LuK Service Info

Part Nr. 230 0033 11 – 300/280mm TGU6

Info: New design / Neues Design / Nouvelle conception / Nuevo diseño / Nuovo disegno / Nuovo segno

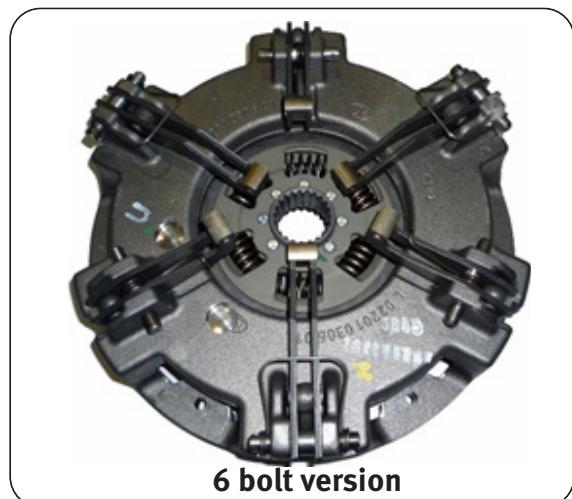
This new design utilises the latest clutch technology, using a vented housing for improved cooling and heat dispersal. Fully interchangeable with existing 12 bolt fixation clutches with no modifications required to vehicle or flywheel. Use the 6 existing fixation bolts.

12 bolt version

6 bolt version
